MAISON « PASSEREAUX »

TRANSFORMATION D'UNE MAISON UNIFAMILIALE TROIS FACADES

Avenue des Passereaux n° 16 à 1150 Woluwé Saint Pierre

NOTE EXPLICATIVE – Compléments d'informations

FICHE TECHNIQUE
DECEUNINCKPREMIER80

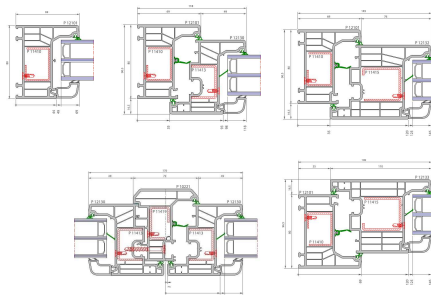
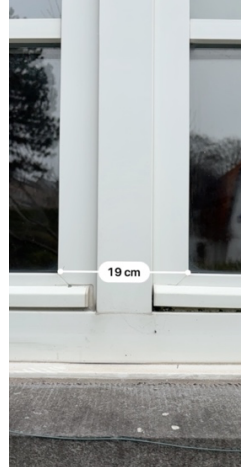
-Pour les châssis qui sont remplacés : il y a lieu de fournir la fiche technique des châssis en PVC projetés :

Système de Profilés creux extrudés en PVC, profondeur 80 mm, colorés dans la masse, éventuellement filmés 1 face ou 2 faces unicolores (Volume 1 de la collection couleurs 2017-2018).

Le système prévoit un renforcement en acier des dormants et ouvrants lors de la fabrication du châssis.

Isolation thermique (NBEN ISO 10077-2):	1,1 – 1,3
W/m². K Acoustique (NBEN ISO 717-1):	49 (-1;-3)dB
Anti-effraction (NBEN 1627):	
Châssis : Etanchéité à l'eau (NBEN EN 12208): Classe 9A	
Etanchéité à l'air (NBEN 12207): Classe 4	
Etanchéité au vent (NBEN EN 12210): Classe C3
